RI.271.7.24

WYJAŚNIENIE TREŚCI
SPECYFIKACJI WARUNKÓW ZAMÓWIENIA

Dotyczy: przetargu nieograniczonego na realizację zadania pn.: „**Dostawa wraz z montażem urządzeń na place zabaw na terenie gm. Wisznia Mała**”

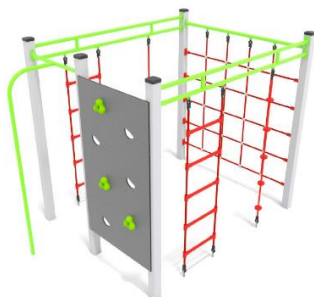
- 4). Karuzelę o następujących parametrach: wymiar 1,5x1,5 m, strefa bezpieczeństwa 5,5 x 5,5 m, wysokości 70 cm, HIC 0,7m (wizualizacja poniżej),

- Ad.1) Dokonuje zmian w zakresie terminu wykonania przedmiotu zamówienia do 7 tygodni od dnia podpisania umowy. Ponadto dokonuje wykreślenia ust. 1a w §3 wzoru umowy.
- Ad.2) Zamawiający dopuszcza huśtawkę bocianie gniazdo o wskazanych parametrach.
- Ad.3) Zamawiający dopuszcza huśtawkę podwójną o wskazanych parametrach
- Ad. 4) Zamawiający dopuszcza karuzelę o wskazanych parametrach.
- Ad. 5) Zamawiający dopuszcza zestaw wspinaczkowy o wskazanych parametrach.
- Ad. 6) Zamawiający nie wyraża zgody na zaproponowany zestaw zabawowy.
- Ad. 7)) Zamawiający dopuszcza sprężynowca o wskazanych parametrach zamiast busika na sprężynach

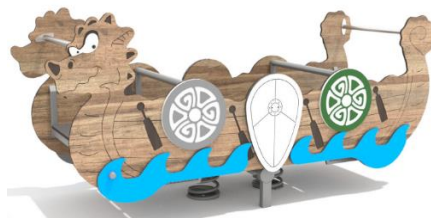
- 6). Zestaw zabawowy ze zjeżdżalnią o następujących parametrach: wymiar: 5,78x6,60 m, strefa bezpieczeństwa: 8,80x9,97m, wysokość 3,62 m, HIC 1,5m, słupy wykonane z rury 88,9 mm. W skład zestawu wchodzi: 1 x dach, 3 x slizgawka nierdzewna, 1 x wejście schody, 1 x tuba, 1 x rura strażacka, 1 x wejście wspinaczkowe, 1 x tunel linowy, oraz panele i elementy interaktywne tj.: 1 x labirynt, 1 x labirynt obrotowy, 1 x język angielski, 1 x hipnotyzer, 1x kosmos, 1 x okno, 1 x język migowy, 1 x alfabet Braille'a, 1 x bulaj, 1 x lada, 1 x gra kółko krzyżyk (wizualizacja poniżej),
